# 改善箇所説明図

N63 エンジン

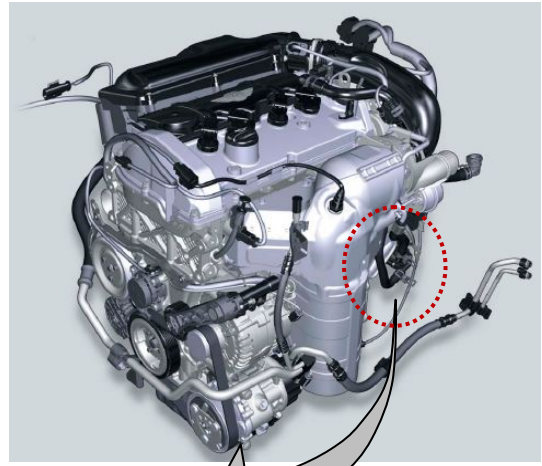
ターボ チャージャー用  
補助クーラント ポンプ

ターボチャージャーを冷却するための電動補助クーラントポンプにおいて、ハウジングの製造工程が不適切であったため、ハウジングに亀裂が生じることがある。その場合、亀裂からクーラントや湿気が浸入することにより回路がショートし、プラグ接続部が焦げ付き、最悪の場合、車両の火災に至るおそれがある。

全車両、電動補助クーラント ポンプを良品と交換する。

作業完了車には、左ストラット タワーに赤色ペイントを塗付する。
